番号	頁	質問	回答
1	P3	<p>【延焼のおそれのある部分—附属建築物の取扱い】  延焼線内の PS に防火設備は不要と扱えるか。PS 内にガスメーターや給湯器等が設置されている場合、ガス事業法や消防法、条例により、防火設備で密閉できない。扉内設置形とすれば防火設備同等と扱えるか。</p> 	<p>PS の室内に面する壁を外壁とみなし、PS 扉は外壁の開口部には該当しない。</p>
2	P10 P133	<p>防火区画を構成する壁で、ALC を使用した場合、その止め付材をアンクル等で行う場合も耐火被覆が必要かと思われる。しかし、グラスウールや耐火塗料などは別の認定となるため止め付材はどのように行うのか。</p>	<p>一般的には、壁又ははりに対する被覆を適用している。</p>
3	P26	<p>10 m<sup>2</sup>の根拠をご教示ください。</p>	<p>施行令第115条の3第三号を参照のこと。</p>

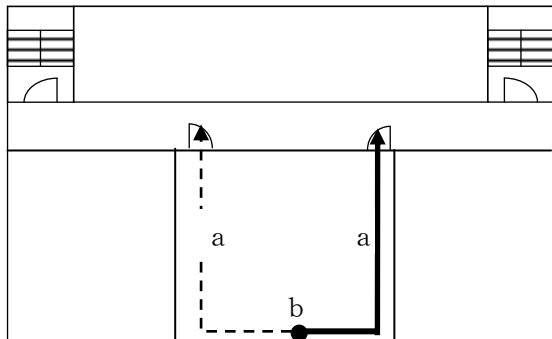
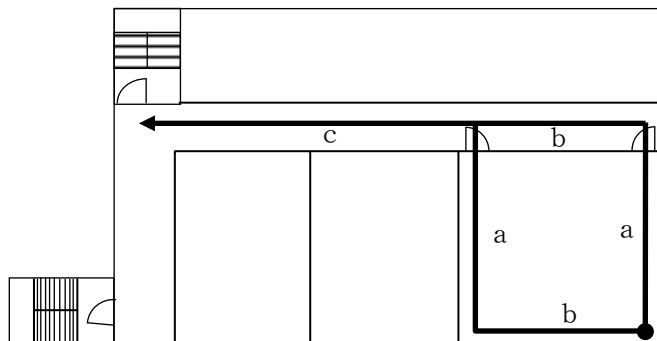
例えば事務所ビルの事務室等居室の●点から直通階段に至る重複距離はどのように考えればよいのか（下図のように居室に2の出口があれば重複距離は生じないものとしてよいのか）。

2以上の直通階段に至る「通常の歩行経路」は一般的に最短経路と考えられる。よって重複距離は下記の扱いとなる。ただし大規模居室などの重複距離については、特定行政庁によって別の取扱いをしているところもあるので、具体的に当たっては各申請先と相談されたい。また什器等のレイアウトにより、歩行経路が変わってくることもあるので併せて相談されたい。

$$\frac{b}{2} + a \leq \frac{\text{令第120条による歩行距離}}{2}$$

$$a + b + c \leq \frac{\text{令第120条による歩行距離}}{2}$$

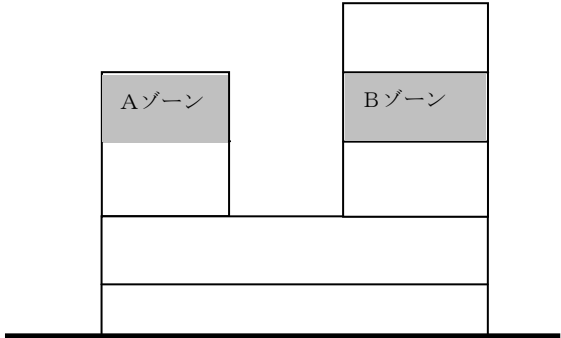
12	P76	<p>A 1 と A 2 の間仕切壁が構造的に防煙区画として成り立たない間仕切壁等（準不燃材料で造り、又は覆われたもの）の場合、A 1 と A 2 は同一の防煙区画と考えるべきか。</p> 	<p>貴見の通り同一の防煙区画ではあるが、防煙壁でない間仕切壁であっても煙を滞留する可能性があるため、A 1 + A 2 を同一防煙区画とするほか、A 1、A 2 個々を防煙区画として検討が必要である。</p>
13	P77	<p>防煙たれ壁は不燃材料で造り又は覆われたものと規定されているが、R C 造（不燃材）のたれ煙で仕上を不燃材料（準不燃クロス等）以外でしたものはこれに該当するとしてよいか。</p>	<p>貴見のとおりである。</p>

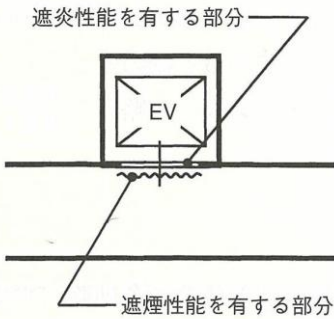
20	P108	 <p>上記のように同一階が分離している場合、Aゾーンを階避難安全検証法（ルートB）で階避難安全性能を検証し、BゾーンはルートAを適用することは可能か。 また、Aゾーンを大臣認定（ルートC）で階避難安全性能を検証した場合も同様と考えてよいか。</p>	貴見のとおりである。
21	P111	<p>本文6行目「従来から行われていた防火材料…」について、火気使用部分にかかわらず、内装制限がかかる場所へ不燃材料等を施工した場合も認定シールの添付義務はないとしてよいか。</p>	貴見のとおりである。
22	P113	<p>①壁と一体となっている棚等は内装制限の対象となるか。 ②柱、はり等の木部以外の不燃材料でない材料（e x . 装飾用塩ビシート等）も適用可か。</p>	<p>① 壁を形成した上で後付された棚等は内装制限の対象とはならない。 ② 適用は可能である。</p>
